Commission économique pour l'Europe**Comité des transports intérieurs****Forum mondial de l'harmonisation des Règlements
concernant les véhicules****Groupe de travail de l'éclairage et de la signalisation lumineuse****Quatre-vingt-dixième session**

**Règlements ONU concernant les sources lumineuses
et Résolution d'ensemble sur une spécification
commune des catégories de sources lumineuses****Proposition d'amendement [x] à la Résolution
d'ensemble sur une spécification commune
des catégories de sources lumineuses (R.E.5)****Communication de l'équipe spéciale des sources lumineuses
de remplacement ou de conversion***

Le texte ci-après, établi par l'équipe spéciale des sources lumineuses de remplacement ou de conversion (équipe SR), vise à modifier la Résolution d'ensemble sur une spécification commune des catégories de sources lumineuses (R.E.5) (ECE/TRANS/WP.29/1127) en ajoutant une configuration à la catégorie de sources lumineuses à diodes électroluminescentes de remplacement H11. Il est fondé sur le document informel GRE-89-05, tel que présenté à la quatre-vingt-neuvième session du Groupe de travail de l'éclairage et de la signalisation lumineuse (GRE). Les dispositions techniq

Figure 4
Définition de la zone d'émission de lumière au moyen du gabarit (dimensions indiquées dans le tableau 2)

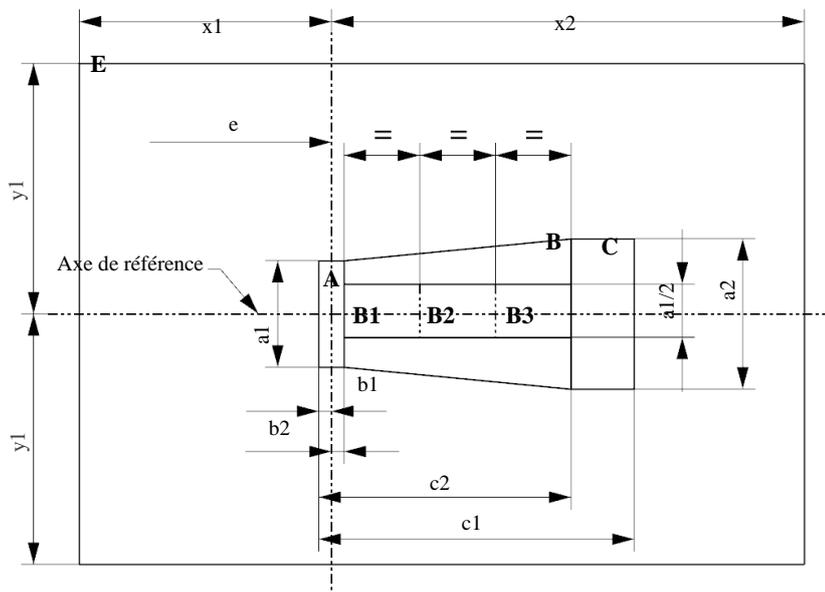
Dans la configuration 1, l'emplacement de la zone d'émission de lumière est contrôlé à la tension d'essai, au moyen du gabarit de positionnement défini à la figure 4, qui montre les projections depuis la vue B (voir feuille H11_LED/1, fig. 1) et depuis les vues A et -A (voir feuille H11_LED/1, fig. 1), à savoir le long des plans C, C₀, C₉₀ et C₂₇₀ (tels qu'ils sont définis à la figure 6).

Dans la configuration 2, l'emplacement de la zone d'émission de lumière est contrôlé à la tension d'essai, au moyen du gabarit de positionnement défini à la figure 4, qui montre les projections depuis les vues A et -A (voir feuille H11_LED/1, fig. 1), à savoir le long des plans C, C₉₀ et C₂₇₀ (tels qu'ils sont définis à la figure 6). La distance z entre les surfaces des zones d'émission de lumière opposées ne doit pas dépasser 2,9 mm.

Proportion du flux lumineux total émis dans ces directions de visée à partir des zones définies dans la figure 4, dans les deux configurations :

- Pour la superficie totale du gabarit, le rapport $(A + B + C)/E$ doit être supérieur ou égal à 90 % ;
- Pour la zone A, le rapport $A/(A + B + C)$ doit être inférieur ou égal à 10 % ;
- Pour les zones B₁, B₂ et B₃, les rapports B₁/B, B₂/B et B₃/B doivent être chacun supérieurs ou égaux à 15 % ;
- Pour la zone B, le rapport $B/(A + B + C)$ doit être supérieur ou égal à 72 % ;
- Pour la zone C, le rapport $C/(A + B + C)$ doit être inférieur ou égal à 22 %.
